Bewertung Projektvorschläge Freiflächen-Photovoltaik in Möckmühl

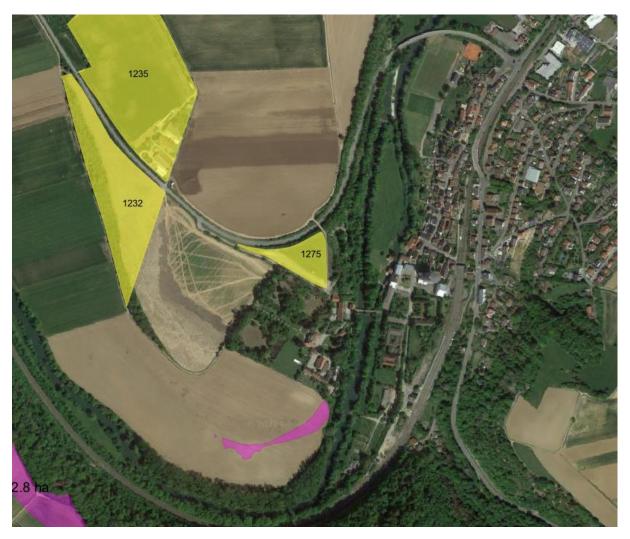
- Wie auf dem Luftbild zu entnehmen hat hier erst vor kurzem ein Bodenauftrag zur Bodenverbesserung stattgefunden [ggfs. bei LRA zu bestätigen, falls das im Haus nicht bekannt ist].
- Sichtbarkeit und ggfs. Blendwirkung an der Haupterschließungsachse nach Neudenau
- → Dadurch sind nicht alle harten Kriterien erfüllt, die der GR als Leitlinie für die Verwaltung aufgestellt hat, damit ist die Fläche nach dem Kriterienkatalog abzulehnen.
